## **Lynetteholm - Program for overvågning af klapping og turbidity management group**

## **7. ESPOO-samråd 12/11-21**

# Klapområder i Køge Bugt: Forslag til placering af NTU målesystemer

Figur 2 Placering af fem målestationer

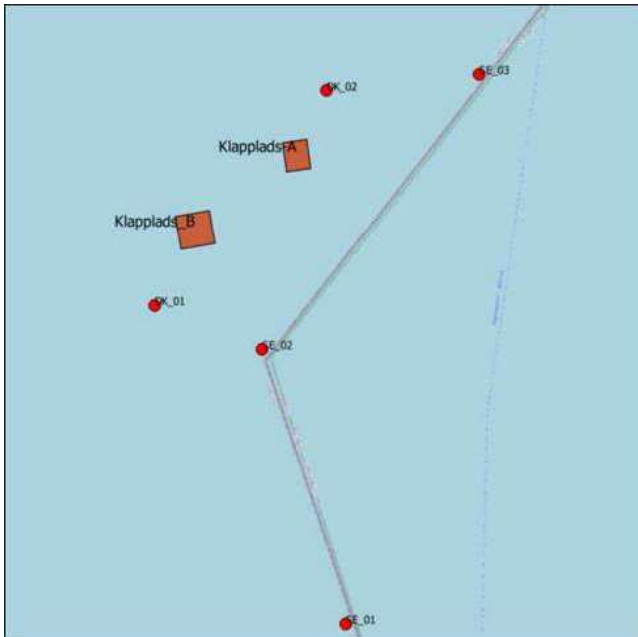
- Havs och Vattenmyndigheten spurgte ind til placeringen af faste målestationer i oplægget til overvågning af klapning.
- DHI vil gerne modtage forslag til alternative placeringer af målestationer, og det er aftalt, at Havs- og Vattenmyndigheten kan tage direkte kontakt til By&Havn/DHI
- By&Havn udarbejder et notat som nærmere beskriver hvordan samarbejdet i Turbidity Management gruppen skal foregå.
- Det blev aftalt at afholde næst møde primo november. Ovenstående notater udarbejdes og fremsendes forud for mødet.

**Figur 2-4 Målestationer: De to røde stationer ligger ved klappladserne, mens de blå og sorte angiver placering ved den svenske grænse eller flyttet væk fra grænsen for at undgå skibspassage.**

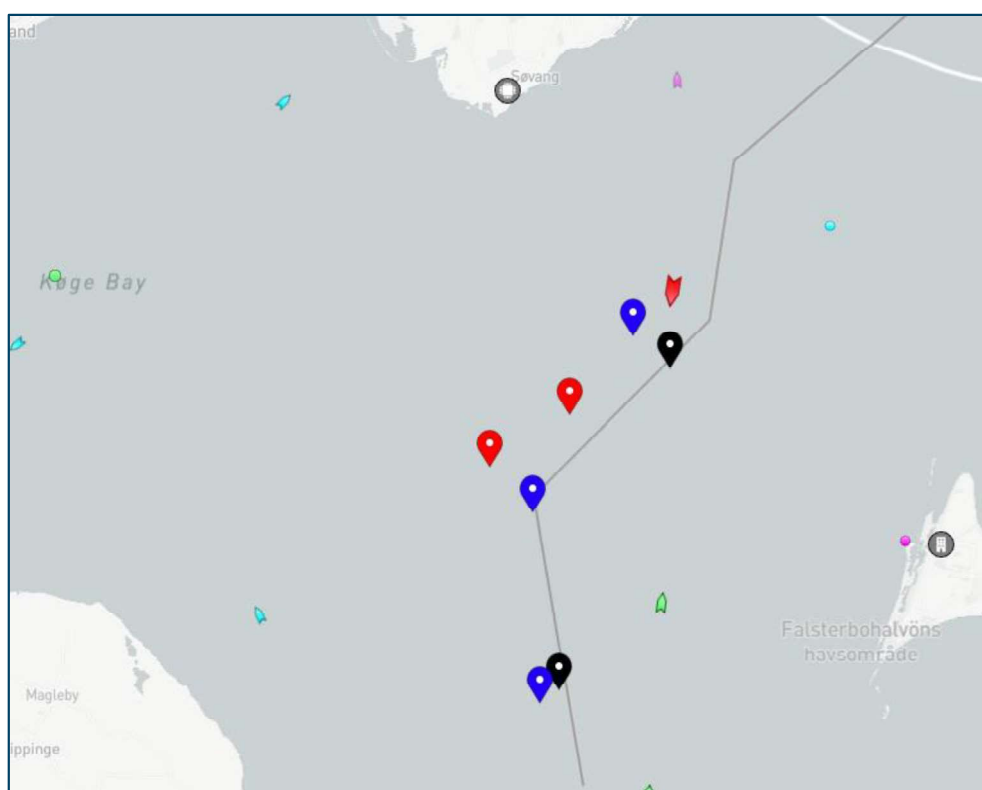
Vi ønsker at flytte placeringen af to af målestationerne lidt længere væk fra den svenske grænse, se i det vedhæftede notat.

Baggrunden er, at der er meget stor trafikintensitet omkring placeringerne.

- Hvad mener Havs- og Vattenmyndigheten om at flytte på målestationerne som vist – kan I godkende det?

Vi förstår att det inte är lämpligt att placera ut mätstationer om det är mycket sjöfart just där. Det vi undrar över är om det istället går att flytta stationerna i östlig riktning för att komma lite innanför gränsen till det svenska Natura 2000-området, för att på så sätt kunna detektera eventuell spridning in där. Om man istället förflyttar de västerut förlorar man lite funktionen med kontroll av påverkan på Natura 2000-området. Risken med flytt österut, är kanske däremot att de kommer för långt bort från dumpningsplatsen, men vi undrar ändå om ni kan fundera på om det är möjligt, kanske åtminstone för den nordliga stationen.

Vi diskuterade också vilket djup stationerna skulle ligga på under Esbo-samrådet. Vår uppfattning är att station "SE-03" alltså den mest norrbelägna på den svenska sidan nog hade gagnats av att ligga närmare ytan. Det eftersom det är de fina sedimentet som förväntas röra sig norrut och att det rimligtvis borde hålla sig inom de yttnära strömmarna. Ifall den stationen ligger 1-2 meter över botten så finns det en risk att den spridningen inte "fångas upp" av stationen.

Ud fra undersøgelser af skibstrafikken, dens intensitet og sammensætning af mange skibe med stor dybgang er det DHI's anbefaling, at placeringerne af den nordlige og sydlige station flyttes fri af det mest trafikerede område i retning mod vest, således at de placeres, hvor de blå markeringer er vist i Figur 2-7 i notatet. De oprindelige placeringer er indikeret med sort.

Konsekvensen ved dette er, at stationerne rykkes tættere på det forventede udbredelsesområde af klapskyerne og dermed væk fra den svenske Natura 2000 grænse. Imidlertid forventes det, at målinger fra de foreslåede positioner vil kunne bruges bedre i modelmæssig sammenhæng og derved bidrage til vurderingen af en eventuel drift af suspenderet stof ind i svensk farvand. I øvrigt forventes det også, at flytning af stationerne væk fra trafiklinjerne vil være mindre påvirket af baggrundsbidrag fra skibspromel induceret resuspension af havbundsmaterialer.

Ud fra undersøgelser af skibstrafikken, dens intensitet og sammensætning af mange skibe med stor dybgang er det klart DHI's anbefaling, at placeringerne af den nordlige og sydlige station flyttes fri af det mest trafikerede område i retning mod vest, således at de placeres, hvor de blå markeringer er vist i Figur 2-7. De oprindelige placeringer er indikeret med sort.

Konsekvensen ved dette er, at stationerne rykkes tættere på det forventede udbredelsesområde af klapskyerne og dermed væk fra den svenske Natura 2000 grænse. Imidlertid forventes det, at målinger fra de foreslåede positioner vil kunne bruges bedre i modelmæssig sammenhæng og derved bidrage til vurderingen af en eventuel drift af suspenderet stof ind i svensk farvand. I øvrigt forventes det også, at flytning af stationerne væk fra trafiklinjerne vil være mindre påvirket af baggrundsbidrag fra skibspropel induceret resuspension af havbundsmaterialer.
